改善箇所説明図

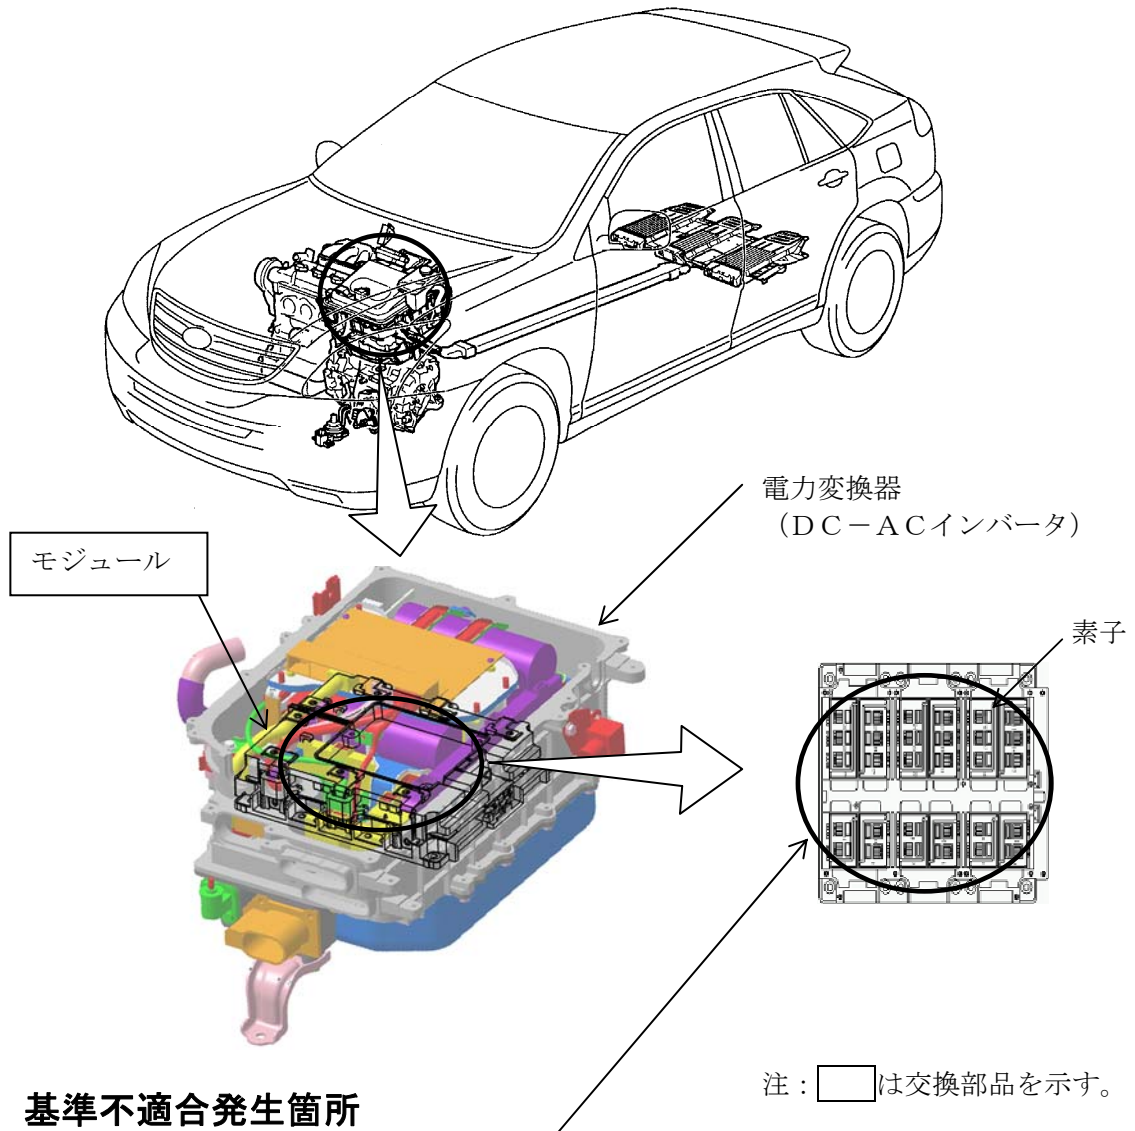
基準不適合発生箇所

ハイブリッドシステムの電力変換器 (DC-ACインバータ) において、モータを制御する回路上または発電機を制御する回路上の素子間にばらつきがあると、素子温度が上昇して放熱用半田の許容温度を超え、放熱用半田および素子が損傷することがある。そのため、警告表示が出て走行不能となることがある。最悪の場合、高電圧系統の電流が制御系回路に流れ、電源回路のヒューズが切れて警告表示が出ることなく走行不能となるおそれがある。

改善の内容

全車両、当該電力変換器のモジュールを対策品と交換する。

識別

改善済車両には、下記位置に黄色ペイントを塗布する。

ハイブリット：車台番号打刻のハイフン位置下部

クルーザーハイブリット：車台番号打刻位置の左側
